**Uppdragsnamn**  
**Spjutsö i Farsta – del av Farsta 2:1 vid Mårbackagatan**

**Datum**  
2022-02-25

**Kommentarer till dnr 2018-02681 – alternativ utrymning via bärbar utskjutsstege**

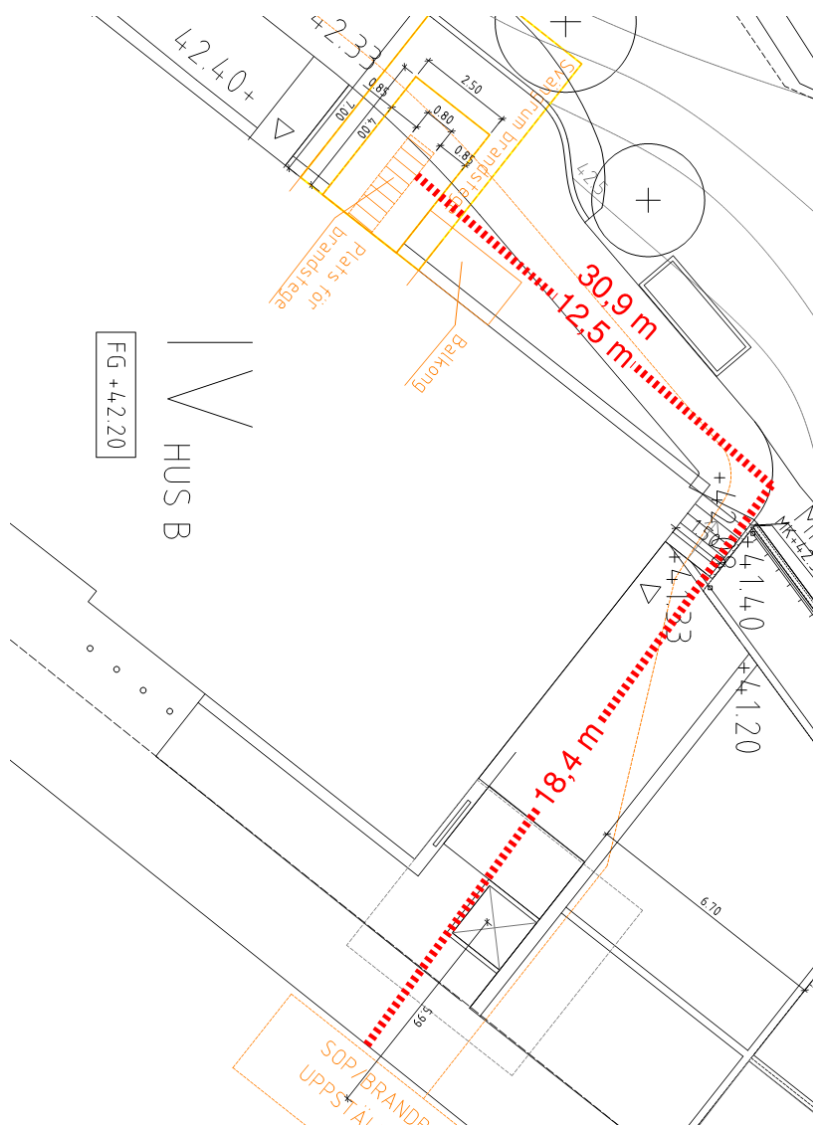
**Trapphus B**, (hus B) nedersta planet i trapphus B är ett teknikrum, vilket innebär att totalt tre stycken bostadslägenheter berörs. Alternativ utrymning sker via fönster varför mått mäts från fasad.

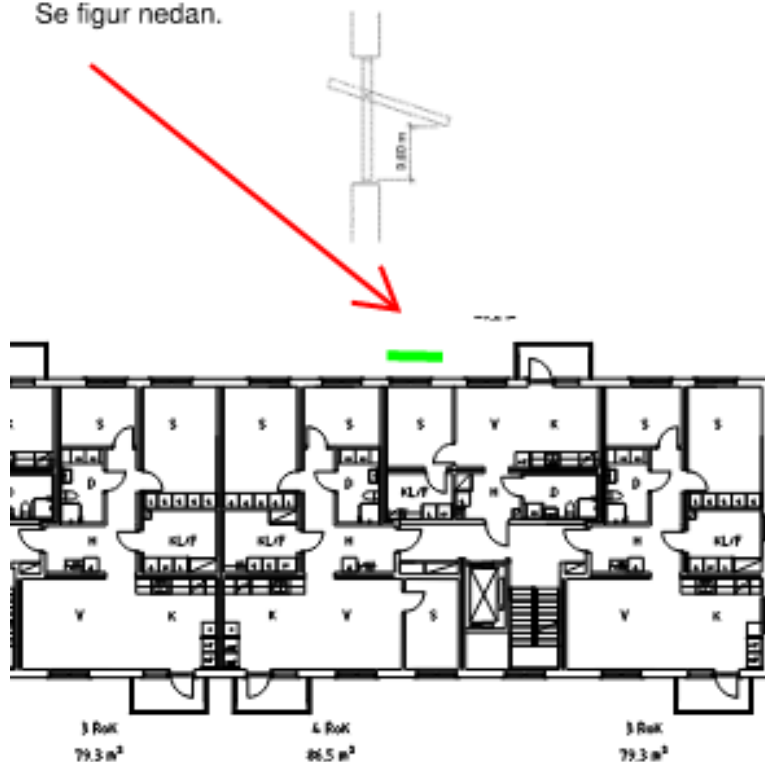
Avstånd i höjddled och mått enligt nedan innehålls.

Alternativ utrymningsväg mha rtj. Max 11 m UK  
fönster, bärbar utskjutsstege

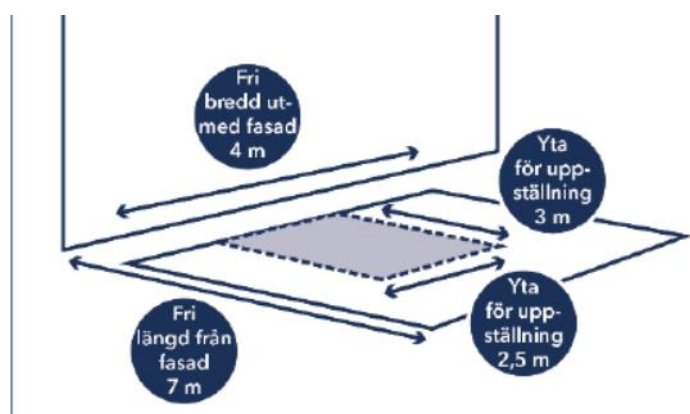
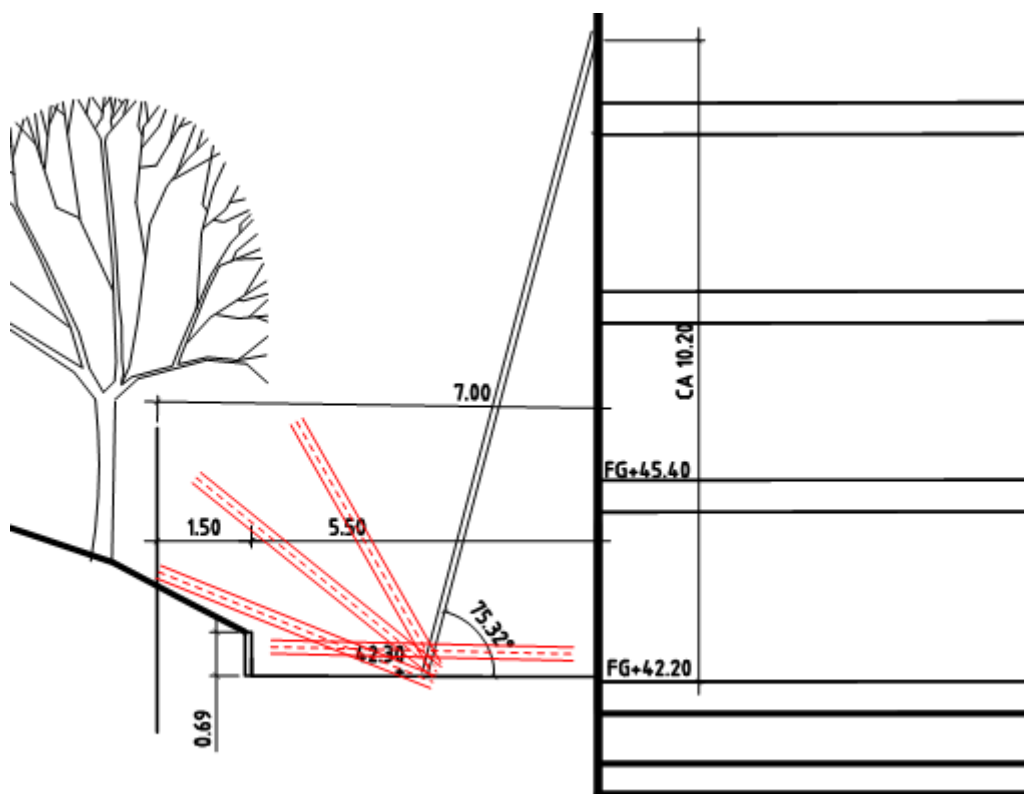
Uppställningsplatsens längd har ökat i djupled från tidigare 4,5 till 5,5 m vilket innebär att stegen helt kan placeras på den plana ytan mellan fasad och stödmur. Resning av steg kan ske utan hinder av träd eller dylikt.

Med reviderade mått enligt föregående kan Brandskyddslaget inte se att utförandet skulle försvåra utrymning. Lindbäcks avser även att väl skylta ytan samt att ansa trädet om dess grenar inkräktar på ytan. Detta dokumenteras även i kontroll- och underhållsplanen.
